Zeitschrift: Schweizerische Bauzeitung
Herausgeber: Verlags-AG der akademischen technischen Vereine
Band: 89 (1971)
Heft: 3

Wettbewerbe

Ideenwettbewerb für den Amtssitz Internationaler Organisationen und ein Konferenz-Zentrum in Wien

1. Preis (500 000 ÖS), Projekt Nr. 6, Verfasser: **Cesar Pelli, Roylance L. Bird, Richard Dodson, Arthur Golding, Friedrich Kastner, Douglas Meyer, Victor Schumacher, Engelbert Zobl** in Los Angeles, USA

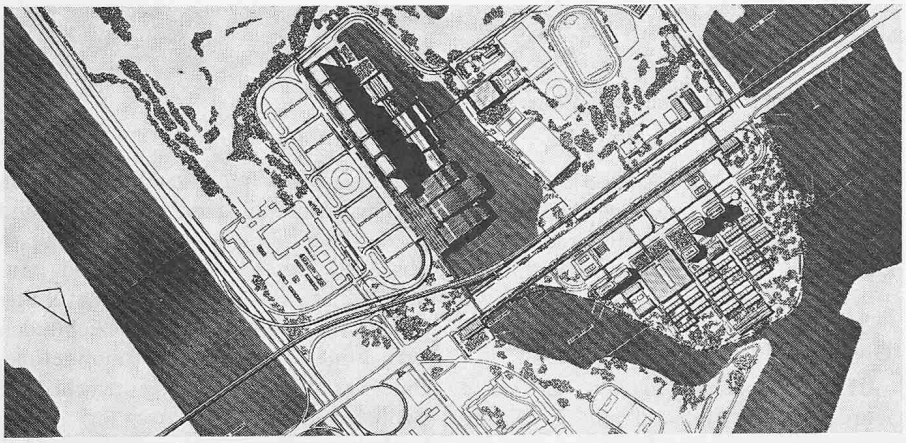
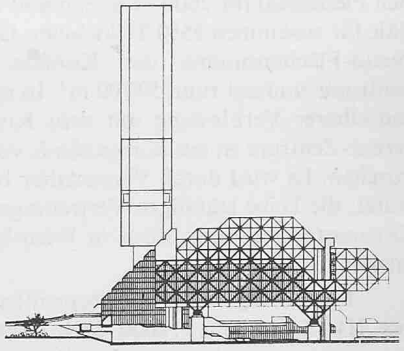
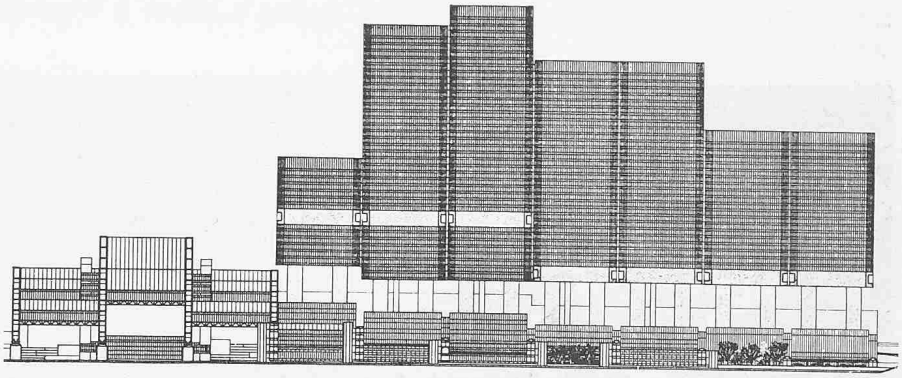
Die entlang einer Verkehrsachse entwickelte Anlage ist ein aus drei aneinandergefügten Komplexen zusammengesetztes Grossbauwerk von kraftvoller Geschlossenheit, das durch Parallelstellung zur Donau Bezug auf das durch den Strom und die Hauptverkehrswege gegebene grosse Ordnungssystem des Umraumes, nicht aber auf den Massstab der vorhandenen Bebauung nimmt. Es setzt vielmehr bewusst einen neuen Massstab und beherrscht weithin den Stadtraum, vor allem mit dem aus einfach geformten Turmelementen additiv gebildeten Bürokomplex in Gestalt einer hochragenden, abgestuften Scheibe. Der Saalkomplex ist in Breite und Höhe feiner gegliedert. Diese Gliederung lässt den räumlichen Reichtum der Saalgruppe auch von aussen erkennen und verbindet das Gesamtbauwerk sehr gut mit dem Gelände, insbesondere an der Nordseite, wo es in eine das Kaiserwasser fortsetzende Wasserfläche eingreift. Der dreigeschossige Garagenkomplex tritt als Bauwerk kaum in Erscheinung.

Das Preisgericht akzeptiert die Entschlossenheit der Akzentsetzung, die Grosszügigkeit und innere Konsequenz des Projektes, ist aber der Ansicht, dass der gewählte Massstab einer übersteigerten Auffassung der Wettbewerbsaufgabe entspricht und hält vor allem die Starre und Massigkeit des Bürokomplexes für eine bedenkliche Schwäche. Die erwähnten Eigenschaften lassen diesen Teil des Bauwerkes eher abweisend erscheinen und bewirken damit eine Isolierung. Die stärkste und tragfähigste Idee des Projektes ist die der grossen Halle, die die Büroeingänge mit den Sälen bzw. gemeinsamen Einrichtungen verbindet und mit diesen zu einer Raumeinheit verschränkt, deren phantasievolle Gliederung erwarten lässt, dass dem Benützer über den Vorteil übersichtlich geführter Wege hinaus ein anregendes Raumerlebnis ermöglicht wird. Die Funktionsgruppen sind einander sehr gut zugeordnet, die Einfachheit und Kompaktheit der Gesamtanlage ergibt kurze Wege, Kontrollierbarkeit, wo sie gefordert ist, und ein günstiges Verhältnis von Nutz- und Verkehrsflächen. Eine Folge der Kompaktheit ist auch, dass das Gelände in grosszügiger und zugleich ökonomischer Weise genutzt wird.

Die Einbindung in das städtische Verkehrssystem ist einfach und leicht erfassbar gelöst. Die Einbeziehung der Schüttaustrasse ist in der vorgeschlagenen Weise nicht gut, sie kann aber ohne wesentliche Projektänderung verbessert werden. Das Konferenz-Zentrum liegt an der U-Bahn-Seite richtig, aber der Fussweg von der Station zu den Internationalen Organisationen wird infolge dieser Situierung verhältnismässig lang. Hier zeigen sich die Grenzen einer so extrem linearen Konzeption.

Die vorgeschlagenen konstruktiven Mittel sind dem heute verfügbaren Repertoir entnommen, in guter Entsprechung zu den wichtigsten Elementen des technischen Ausbaues, in gestalterischer Hinsicht allzu zurückhaltend behandelt.

Im Saalkomplex wird die sichtbare Tragkonstruktion als Form vorteilhaft an der Raumartikulation beteiligt, als technisches System entspricht sie in diesem Bauteil der Forderung der Flexibilität, der das Gesamtbauwerk infolge seiner nur linear-additiven Konzeption mit zunehmender Erweiterung immer weniger entsprechen dürfte. Im Bürokomplex wird die Flexibilität überdies noch durch die relativ kleinen Geschossflächeneinheiten von durchgehend einheitlichem Format, erzwungen durch ein Korsett streng gegliederter, glatter Fassaden, weiter eingeschränkt.

Das Projekt hat ein über dem Wettbewerbsdurchschnitt liegendes Flächenausmass und eine sehr hohe Kubatur, die sich aus dem Raumaufwand der Saalgruppe, aber auch aus der Gewissenhaftigkeit und Grosszügigkeit der Programmerfüllung ergibt. Darstellung und Berichterstattung sind sehr klar und informativ. Infolge einfacher Konstruktion und Kompaktheit des Gesamtbauwerkes kann mit relativ tragbaren Erhaltungs- und Betriebskosten gerechnet werden. Das Projekt ist in organisatorischer Hinsicht gut in Abschnitten ausführbar. In konstruktiver und formaler Hinsicht hat das Preisgericht schwere Bedenken gegen die vorgeschlagene Erweiterung des Bürokomplexes von oben nach unten. Überhaupt müssten an die Formqualität des Bauwerkes wegen seiner Zusammensetzbarkeit aus wenigen, sehr einfach figurierten Körpern von gewaltigen Dimensionen in jeder Ausbauphase höchste Anforderungen gestellt werden.

2. Preis (450 000 ÖS), Projekt Nr. 127, Verfasser: **George Grenfell Baines, John Wilkinson, David Rock, Robert Smart, John Donnelly** in London

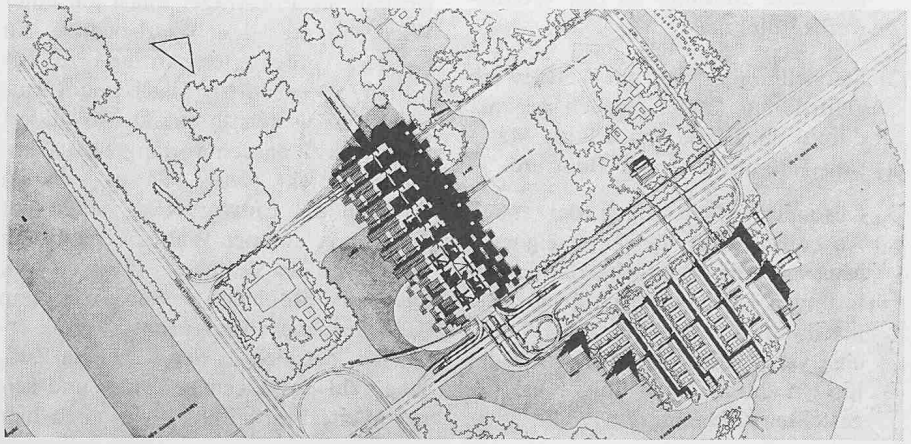
Das Projekt zeigt eine Zusammenfassung des gesamten Programms in ein kräftig gegliedertes, in der Grossform aber einfaches Gebäude, das von aussen gesehen ein langgestreckter Bürohügel mit relativ geringer Höhe und ruhiger Silhouette ist, der in das grosse Ordnungssystem des Umraumes durch Parallelstellung zum Strom und Abtreppung zu einer breiten Basis gut eingebunden ist. Im Kern des Gebäudes liegt eine von darunter befindlichen Garagengeschossen angehobene Plattform als zentrale Kommunikationsebene. Über dieser ist der gesamte Bürokomplex in der Art eines aus Büroeinheiten gebildeten Daches angeordnet, so dass sich eine gewaltige Halle ergibt, in die der Umraum durch grosse Öffnungen eindringt. Dem auf der Plattform sich bewegenden Benützer eröffnen sich gerahmte Ausblicke in die Umgebung. In diese Halle sind allerdings auch die Säle, stark ineinander verschränkt, eingefügt.

Die Stärke des Projektes liegt nach Ansicht des Preisgerichtes in der Intention einer grossen, vielzelligen Einheit, die auch im Innern des riesigen Bauwerkes räumlich erlebbar ist, anstelle einer Aufgliederung der Gesamtanlage in Einzelbauwerke. Von der Halle ist nicht nur eine starke Formwirkung zu erwarten, die die Gestaltungsabsicht zum Ausdruck bringt, sie ist auch in praktischer Hinsicht als zentraler Kommunikationsbereich wirksam, der die Funktionsgruppen des Gesamtbauwerkes miteinander verbindet.

Die Einbindung in das grosse Verkehrssystem ist im wesentlichen gut gelöst, bedenklich ist die betonte Anbindung an die Wagramer Strasse. Im Inneren der Anlage ergeben sich aus der Konzeption kurze und verhältnismässig übersichtliche Wege. Das konstruktive System ist im Hinblick auf die Grösse des Bauwerkes und die zu vollbringende Tragleistung sehr problematisch. Die sonst sorgfältige Darstellung ist in bezug auf die Konstruktion lückenhaft. Die Schwäche des Projektes zeigt sich im Torsocharakter der ersten Ausbaustufe, in der die über einem langgezogenen Sockel aufragenden Säle zu einer unmotiviert monumentalen Form werden. Die Erweiterung des Bauwerkes über diese Säle hinweg kann vor allem in bauorganisatorischer Hinsicht nicht akzeptiert werden.

Das Projekt dürfte nicht nur infolge seines Volumens, sondern auch infolge des konstruktiven Aufwandes und der komplizierten Dachflächen sowohl in der Herstellung als auch im Betrieb und in der Erhaltung sehr teuer sein. Die Bestimmtheit der Form und die lineare Anordnung setzen der Flexibilität verhältnismässig enge Grenzen. Das zeigt sich im ersten Ausführungsabschnitt. Dieser ist nicht nur in formaler, sondern auch in funktionaler Hinsicht ein Torso, der den tragenden Entwurfsgedanken eigentlich nur in verzerrter Weise andeutet.

3. Preis (350 000 ÖS), Projekt Nr. 252, Verfasser: **F. Novotny, A. Mähner** in Offenbach (BRD)

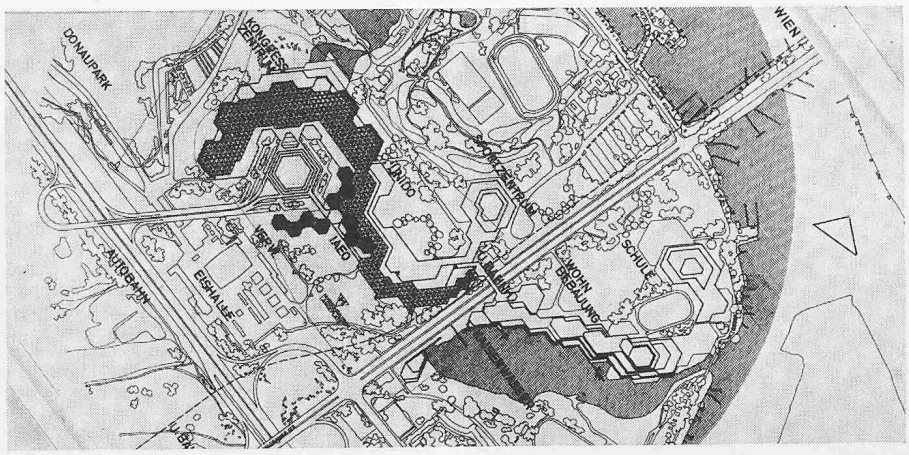
Das Projekt zeigt eine straffe Zusammenfassung von schlanken sechsseitigen Hochhäusern mit kristallischem Charakter im Kontrast zu einem die Bewegung des Kaiserwassers übernehmenden niedrigen, gestaffelten «Sockelbauwerk» mit grossen, zusammenhängenden Dachflächen. Die Einbindung in den Umraum wird nicht durch Herstellung einfacher geometrischer Bezüge, sondern durch eine auf das Zentrum hinführende Bewegung, Verdichtung und Höhensteigerung erreicht, so dass im vorgeschlagenen Endausbau das vorwiegend aus Sälen gebildete Sockelbauwerk die Hochhausgruppe als geformte Figur umgreift.

Durch Einbeziehung der U-Bahn-Station berührt das Bauwerk die Wagramer Strasse und nimmt über diese hinweg Bezug auf eine im Baugelände «C» entwickelte Uferbebauung entlang des Kaiserwassers. Das Projekt beruht also auf einer über die engere Bauaufgabe hinausgreifenden städtebaulichen Konzeption.

Eine bedenkliche Schwäche ist die einseitige Anbindung des Individualverkehrs an die Hubertusdamm-Autobahn und die Zentrierung dieses Verkehrs in einer Schleife um einen regelmässigen, sechseckigen Baukörper, dessen untergeordneter funktionaler Gehalt keineswegs seiner zentralen Lage und der anspruchsvollen Formgebung entspricht. Dazu kommt, dass die stufenweise Errichtung dieses Bauwerkes und die Entwicklung seiner Einrichtungen sehr stark erschwert werden. Abgesehen von dieser Einschränkung sind die Funktionsgruppen einander gut zugeordnet und auch in sich sehr gut organisiert, insbesondere das Konferenz-Zentrum und die Bürobauten.

Die Konstruktion ist klar, deutlich, einfach und ausreichend dargestellt. Das Projekt zeigt eine gutgeformte, auch in funktionaler Hinsicht geschlossene erste Baustufe und lässt sich sicherlich gut erweitern, auch in einer anderen als der im Projekt dargestellten Art und Weise. Die Verwendung eines zart dimensionierten, räumlichen Tragwerkes verleiht dem ausgedehnten «Sockelgeschoss» nicht nur Leichtigkeit, sondern bewirkt auch eine räumliche Bereicherung durch Verschmelzung des Bauwerkes mit dem Umraum.

Die Flexibilität ist sowohl im grossen als auch im einzelnen in hohem Masse gewährleistet. Das Projekt ist, abgesehen von den Dachflächen, infolge der mittleren Kubatur, der einfachen konstruktiven Mittel und der vernünftigen Gesamtorganisation sicherlich wirtschaftlich.

4. Preis (250 000 ÖS), Projekt Nr. 3, Verfasser: **Johann Staber** in Wien

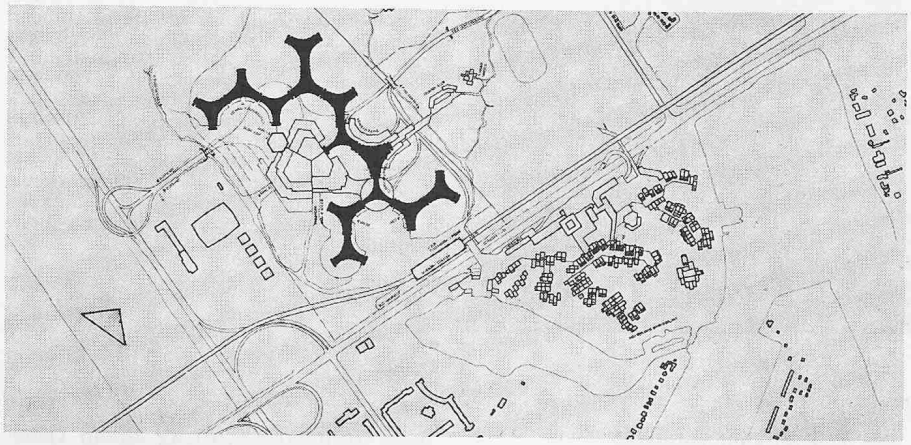
Auf einem weitgespannten Sechseckraster angeordnete, aus vorwiegend konkaven Flächen gebildete Baukörper von zumeist gleicher, Y-förmiger Grundfläche, aber sehr unterschiedlicher Höhe, die durch scharnierartig wirkende Treppentürme miteinander verklammert sind, ergeben ein städtebaulich-architektonisches Ensemble, das infolge der entschiedenen Betonung eines dominierenden Formelementes trotz locker wirkender Einfügung in den Umraum innere Geschlossenheit besitzt. Die Stärke dieses nicht nur durch äusserst mangelhafte Präsentation, sondern auch durch überaus lässige Behandlung wichtiger Teilbereiche, wie zum Beispiel des Verkehrs oder der Saalkonstruktionen, und bedenkliche gestalterische Mängel gekennzeichneten Projektes liegt in der Wahl eines der Aufgabe entsprechenden Massstabs zwischen unangemessener Übersteigerung und ebenso unangemessener Anpassung, der grundsätzlich brauchbaren Anordnung der Funktionsgruppen und im Wechselspiel von Körper und Raum, das trotz der körperhaften Eigenständigkeit eine innige Verbindung des Gesamtkomplexes mit der Umgebung bewirkt.

Das Preisgericht sieht eine weitere Stärke darin, dass die im grossen gelungene, einprägsame städtebauliche Artikulation mit einfachen Mitteln erreicht wird. Die Verkehrseinbindung ist nur im grossen brauchbar. Die Führung der Strassen im Inneren der Anlage ist umständlich, aufwendig und unklar, abgesehen davon, dass die Angaben über Parkflächen lediglich Andeutungen sind.

Die Form ist weder vom funktionalen noch vom konstruktiven Gehalt her primär bestimmt, aber gerade daraus ergibt sich die Kontinuität der Gesamtanlage und gerade wegen dieser relativen Unbestimmtheit haben die einzelnen Baukörper und das Ensemble im ganzen eine beachtliche Flexibilität, die der Erweiterung und Anpassung einen sehr viel grösseren Spielraum gewähren dürfte als linear konzipierte oder sehr entschieden von derzeit bekannten Funktionen bestimmte Projekte. Das innere Raumgefüge ist, abgesehen von den bereits erwähnten Mängeln, auch formal dürftig. Die Wirtschaftlichkeit in Herstellung, Erhaltung und Betrieb kann auch nach einer den fehlenden Parkflächen entsprechenden Korrektur noch als durchschnittlich beurteilt werden. Die Erweiterung in Abschnitten wäre in organisatorischer, konstruktiver und formaler Hinsicht im allgemeinen sehr gut möglich. Schon die erste Ausbaustufe besitzt die wünschenswerte Geschlossenheit.

Anerkennungspreis (150 000 ÖS), Projekt Nr. 253, Verfasser: **Roger Owen Boyer**, San Francisco, USA.

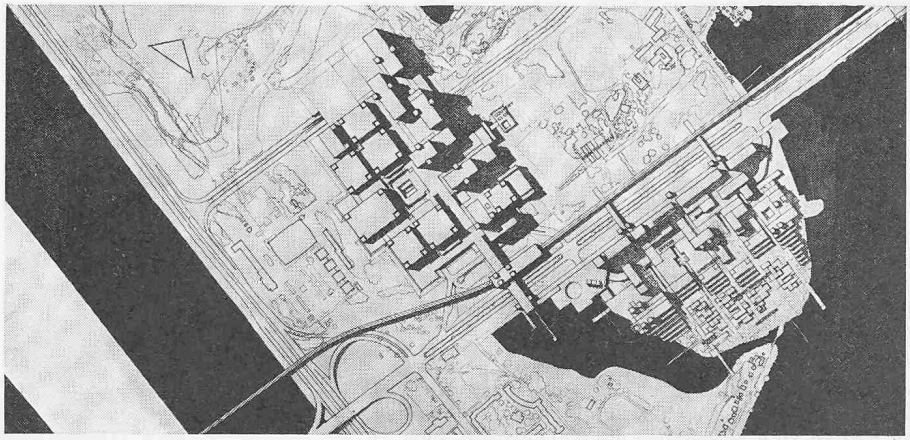
Kennzeichnend für das Projekt ist eine Idee des konsequenten Wachstums, das in richtiger Weise an der Wagramer Strasse mit einer kompakten Gruppe beginnt. Gleichartige Baukörper sind in der Art eines Stadtzentrums um eine lebendig artikulierte Raumfolge mit menschlichem Massstab gruppiert. Die Anlage bleibt mässig hoch und bildet im Endausbau eine leicht gegliederte, jedoch ruhige Silhouette, wirkt allerdings in der ersten Baustufe etwas schwer. Der Umraum ist zu der inneren Reihenfolge in eine gute Beziehung gesetzt. Es ergibt sich dadurch ein Dialog zwischen den gebauten Räumen und der Landschaft. Dadurch ist das Projekt in die Umgebung gut integriert. Die Verkehrsanbindung ist mit Ausnahme von kleinen Mängeln gut gelöst. Das Projekt enthält keine unnötigen Flächen.

Die Beziehung der Funktionsgruppen zueinander ist im Prinzip gut, auch der innere Verkehrsablauf ist gut organisiert, allerdings ergeben sich gewisse Engpässe in den Verkehrsflächen. Die architektonische Gestaltung hat schwere Mängel, so zum Beispiel in der Stellung der Baukörper zueinander und in den Proportionen der Baukörper. Das Herausziehen der vertikalen Kommunikation in den Fassaden führt zu Schwierigkeiten in der Nutzung der Bürogeschosse. Die Ausführbarkeit in Abschnitten ist sehr gut gewährleistet.
